Doplňěk technické zprávy v rámci revize DPS č.K1-1, K2-2 dle Smlouvy o dílo ze dne 18.2. 2015 řešící:

Název akce:	Oprava a rekonstrukce areálu klášterů Český Krumlov – část areál bývalého kláštera řádu sv. Kláry
Místo akce:	Český Krumlov, areál mezi ulicemi Latrán a Pivovarská k.ú. Český Krumlov, 622931 p.č.766/1 – K1, K3 p.č.711/1 – K2 p.č.712 – K4 p.č.766/2 – K5
Stavebník:	Město Český Krumlov náměstí Svornosti 1, 381 01 Český Krumlov IČ: 00245836
Partneři projektu:	Městské divadlo Český Krumlov IČ: 65006267 Horní ul. 2, 381 01 Český Krumlov Kontaktní osoba/ředitel: Jan Vozábal Tel.: 602 331 162 E-mail: jan.vozabal@divadlock.cz Manažer projektu: Ing. Kateřina Slavíková Tel.: 602 308 852 E-mail: katerina.slavikova@divadlock.cz
Generální projektant:	<u>Sdružení pro zpracování projektové dokumentace akce opravy a rekonstrukce areálu klášterů Český Krumlov – část areál bývalého kláštera řádu sv. Kláry</u> <i>Masák & Partner s.r.o.:</i> Ing. arch. Jakub Masák autorizovaný architekt bez specifikace oboru č. autorizace: 03 086 Rooseveltova 39/575, Praha 6, 160 00 tel.: 777 121 003 e-mail: masak@masak-partner.com <i>Metropjekt Praha, a.s.</i> Ing. David Krása – místopředseda představenst

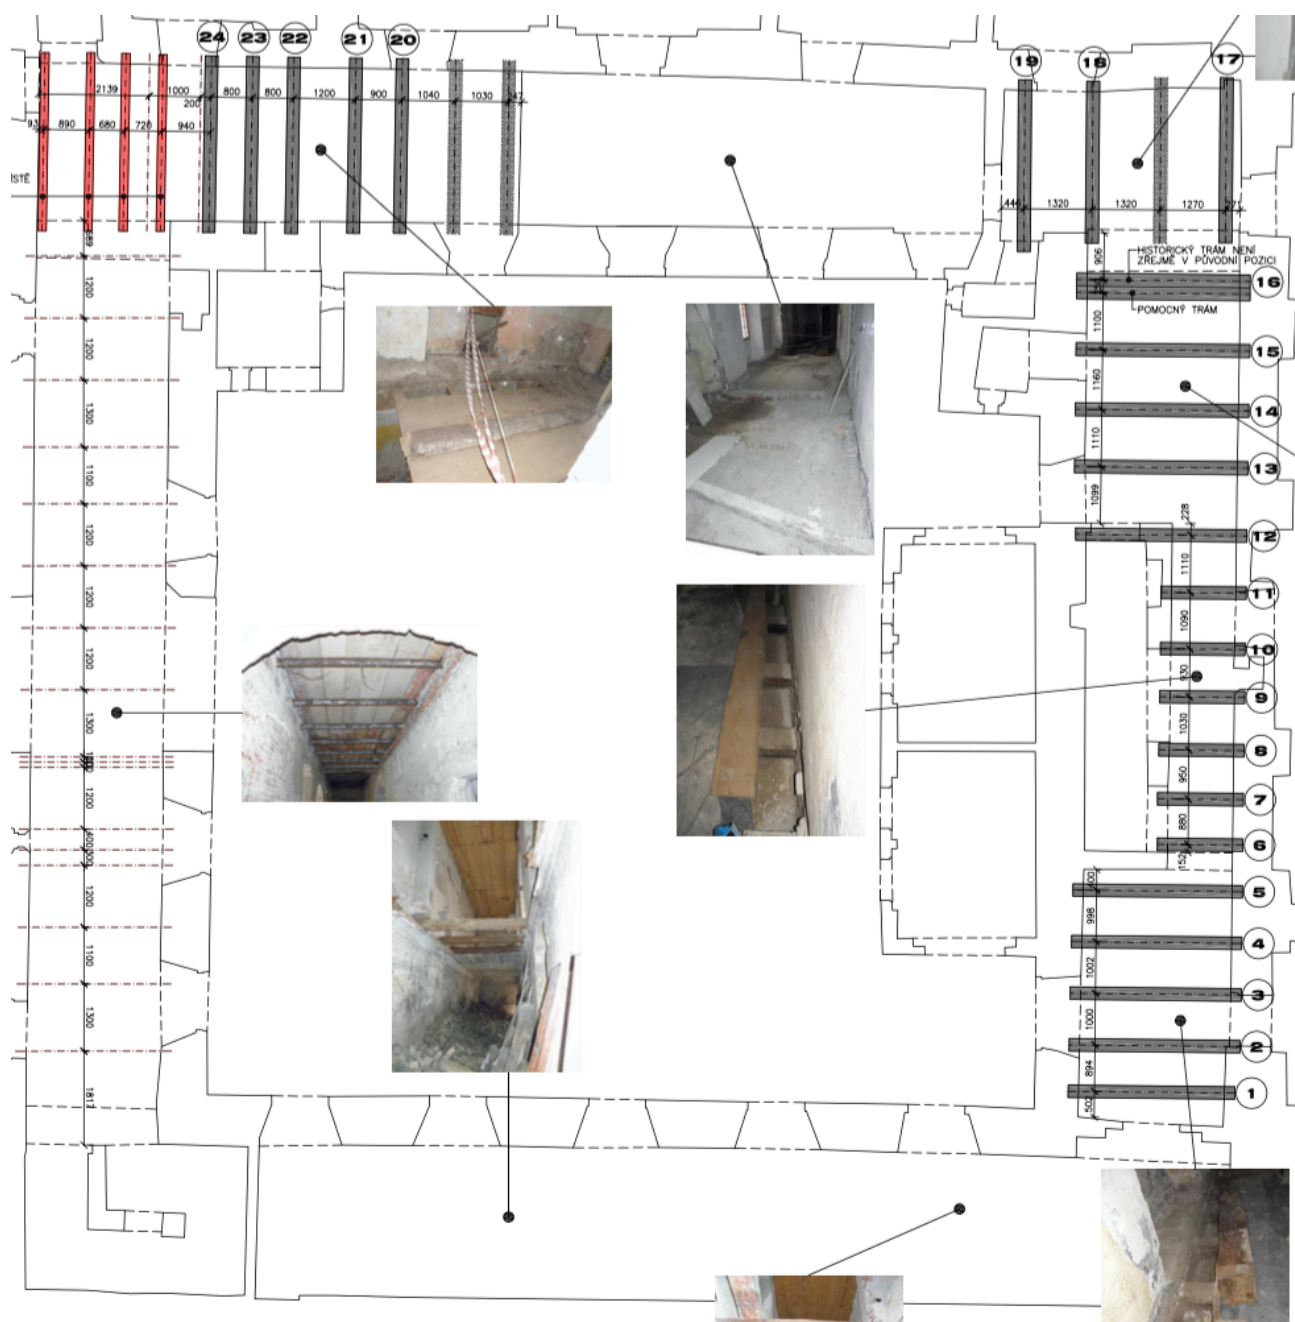
V rámci stavby a návaznosti na objevené gotické sklepy (viz.níže) je navržena úprava výšek nových podlah v části 1.NP (v závorce poznámka s popisem změny):

Výška podlahy v DPS 10/2011	Nově navržená výška
K1-1-014 0,000	+0,150 (z důvodu zastropení
sklepů, v části chodby nově navržená rampa 4,2% od vstupních dveří)	
K1-1-015 +0,250	+0,150
K1-1-016 +0,250 (prkenná)	+0,150 (cihelná dlažba)
K1-1-017a +0,250	+0,150
K1-1-017b +0,250	+0,150
K1-1-018 +0,250	+0,150
K1-1-020 +0,250 (prkenná)	+0,150 (cihelná dlažba)
	+0,300 (cihelná dlažba – schod
	z důvodu klenebního pásu
	v podlaze)
K1-1-021 +0,250	+0,150
K1-1-022 +0,250	+0,150
K1-1-025 +0,020 (prkenná)	+0,200 (z důvodu zastropení
sklepů, cihelná dlažba)

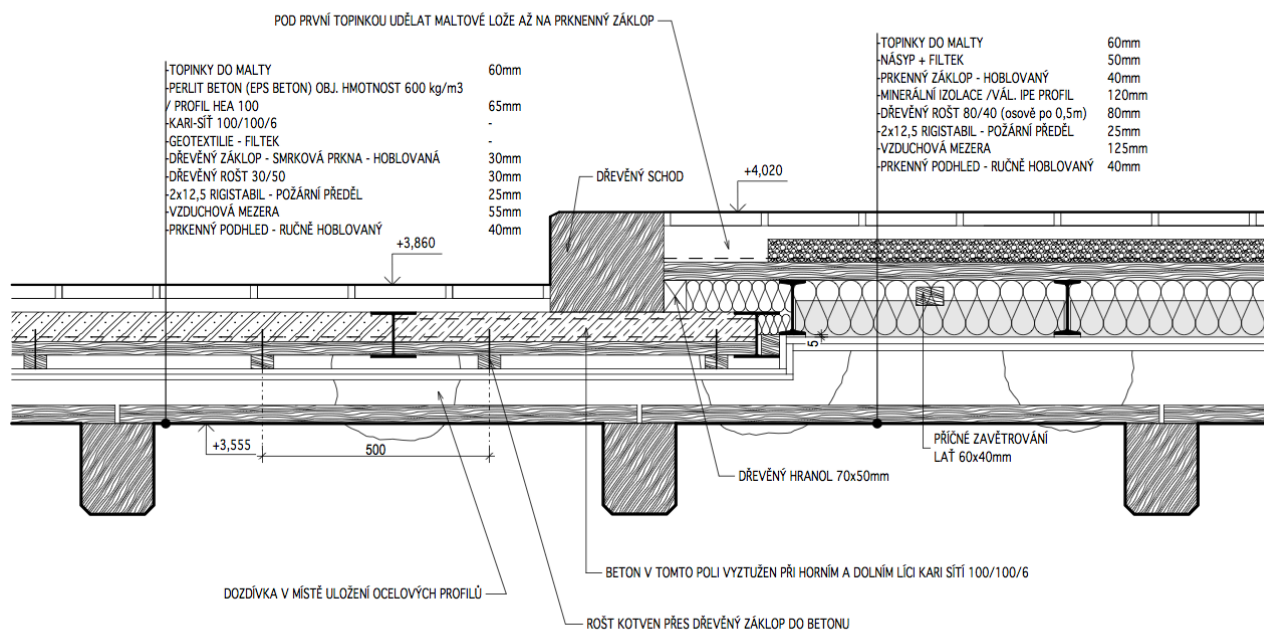
Gotické trámy nejsou na navrhovaný provoz unosné. Z tohoto důvodu je nutné nad nim realizovat novou stropní konstrukci, která bude zároveň požárním předělem mezi požárními úseky. Stropní konstrukce je navržena z ocelových I profilů. V místě stropních trámů č.20 – 24 je navržena snížená skladba:

Snížená skladba je z důvodů návazností výškových úrovních podlah 2.NP, schodiště a bezbariérového přístupu z výtahu do mj. sloupového sálu. Zároveň je nutné v této části z technologických důvodů tyto trámy osadit o cca 50 mm níže z důvodu realizace požárního předělu, který musí být ze spodní strany řádně přestěrkován.

Standardní skladba pro trámy č.1 – 16:

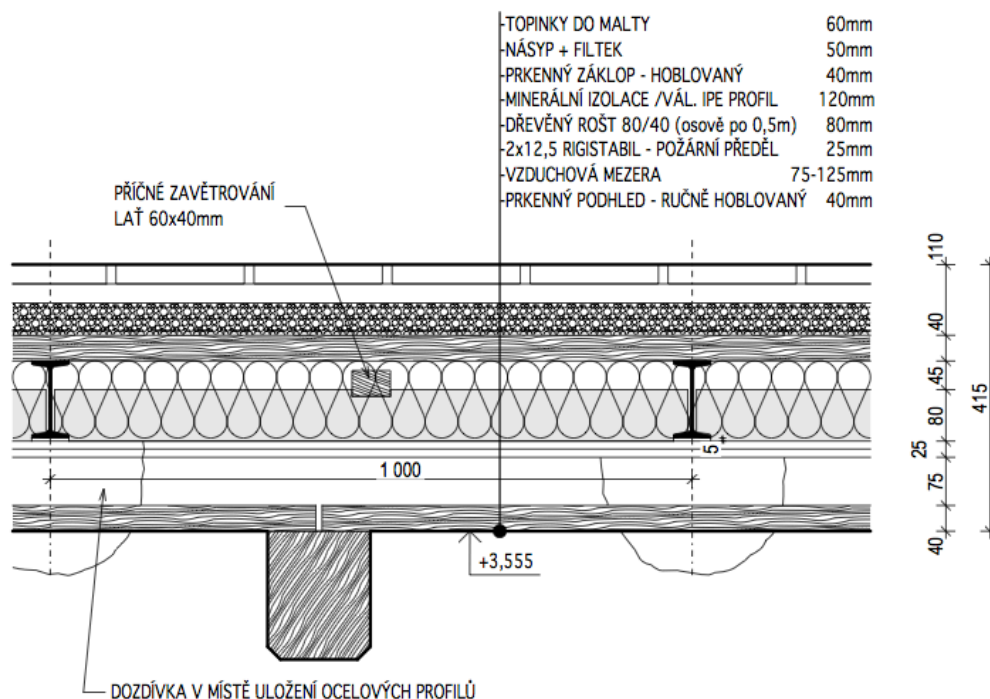
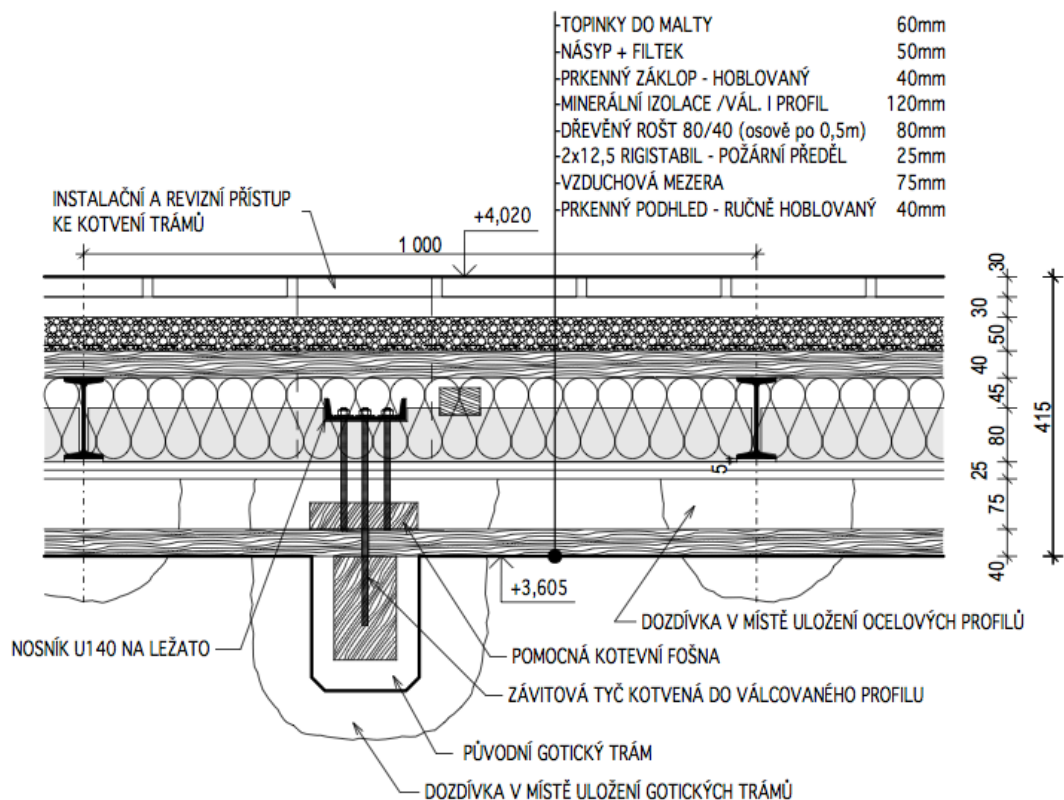
Detail vyvšení trámů č.17 – 19 z důvodu špatné únosnosti i po restaurování a vložení protéz:

Řešení v místě schodišťové stěny:

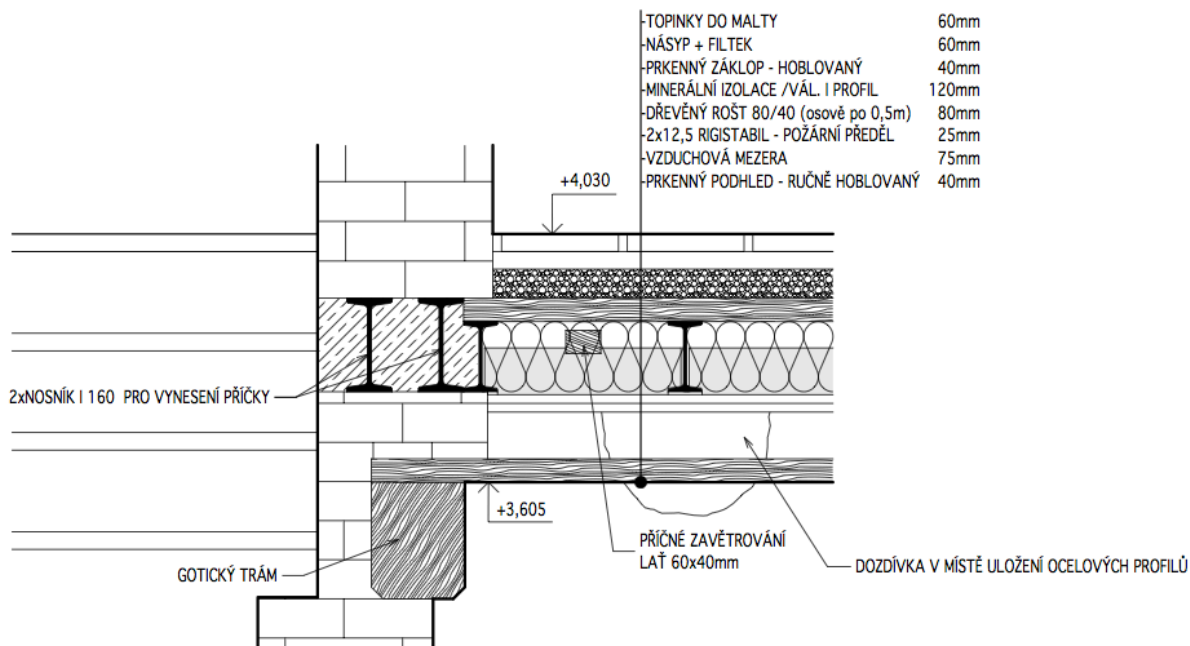
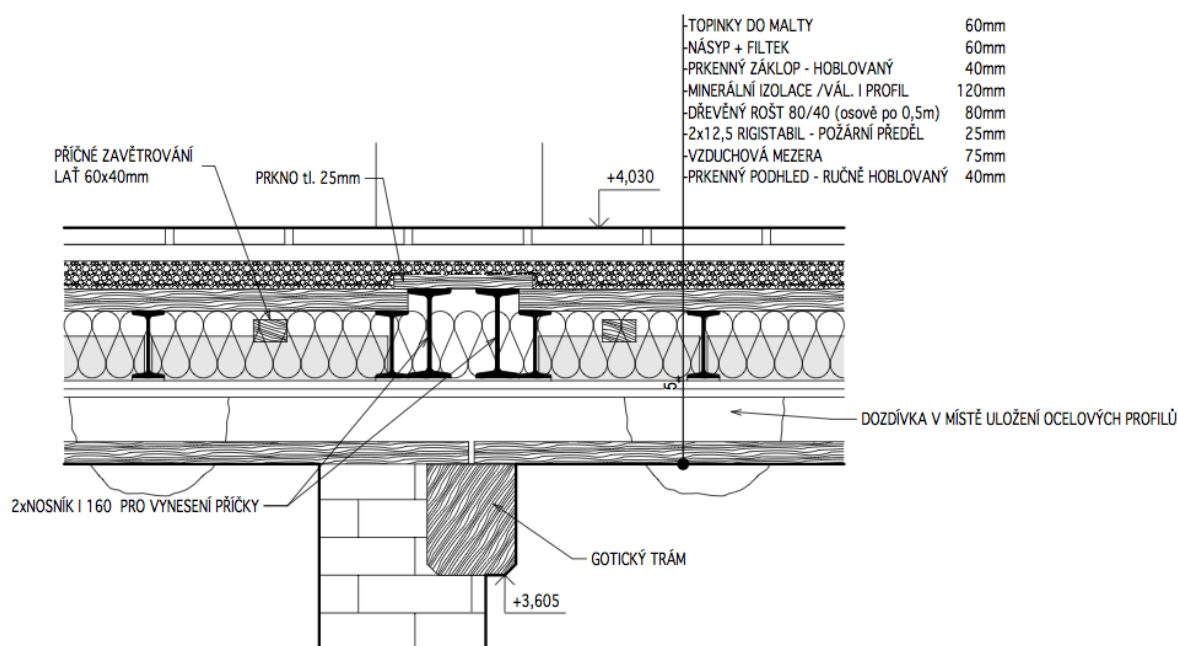
Vkládaný prkenný podhled (záklop) z ručně hoblovaných prken je na trámy pokládán po cca 1m kusech (dle rozteče trámů), prkno o délce 4 m bude rozřezáno a instalováno na trámy v řadě za sebou tak, aby průběžně pohledově navazovalo, záklop je položen volně z důvodu ventilace, dilatace a revidovatelnosti dutiny a požárního předělu nad gotickými trámy, prkna mají dle analogie původního záklopu zkosené hrany pod úhlem 45°. V projektu je navržen záklop ze 100% z nového masivního dřeva o šířce 300 – 400 mm, původní záklop se zachoval z cca 15% plochy, po jeho ořezání napadených částí dřevokaznou houbou a chemické sanaci bude na stavbě rozhodnuto o jeho příp.využití např.v místnosti K1-1-038.

Replika biedermaierových kachlových kamen K1-2-007 (nahrazují v DPS navržený typový výrobek „empírových“ kamen) – X49:

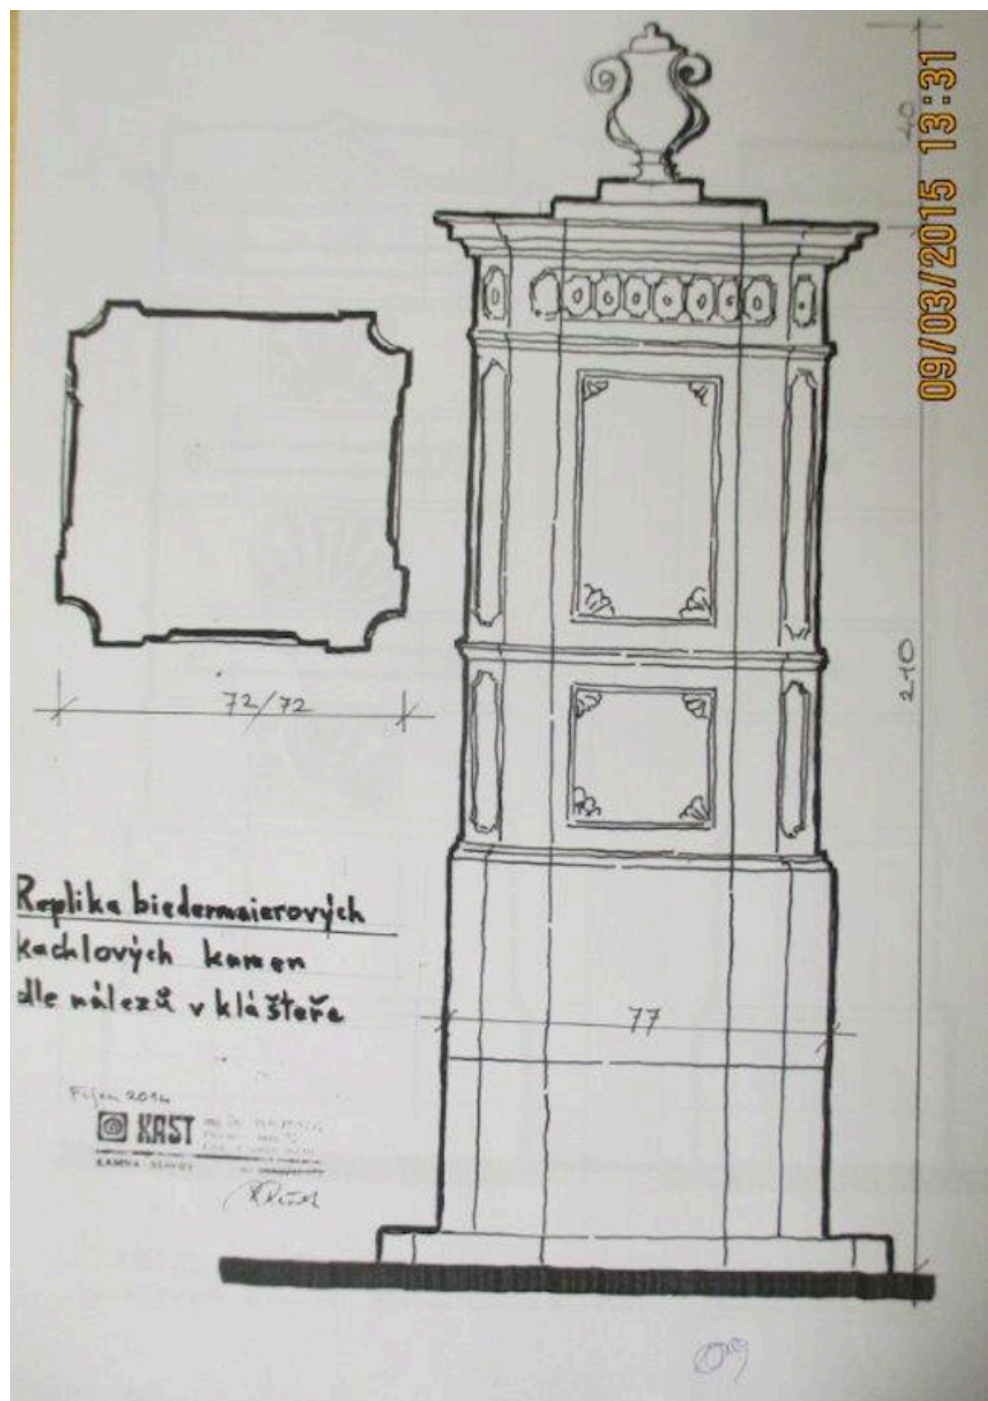
Replika biedermaierových kachlových kamen nově v K1-2-009, kde u komínového tělesa č.8 lépe vyniknou (nahrazují v DPS navržený typový výrobek „empírových“ kamen, který byl umístěn v místnosti K1-2-008, pod kamny je nově navržen nehořlavý podklad – nabetonávka na násypu, cihelná dlažba – topinky do malty, rozměry cca 1560x1400 mm dle komínového tělesa, to vše na únosné klenbě, podklad v místnosti 008 zrušen) – X02:

29. doplnění kované mříže do parteru mezi objekty K3 a K1 (Z117)

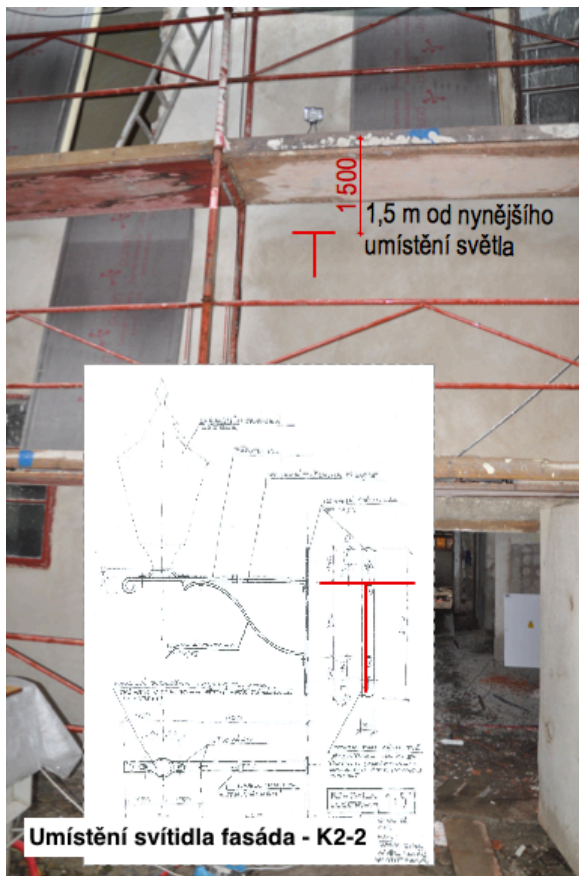
Na základě požadavku zadavatele je z důvodu zamezení přístupu do úzké uličky (K1-K3) mimo provozní dobu objektu navržena historizující (kovaná, oblouková, provlíkaná) mříž Z117.
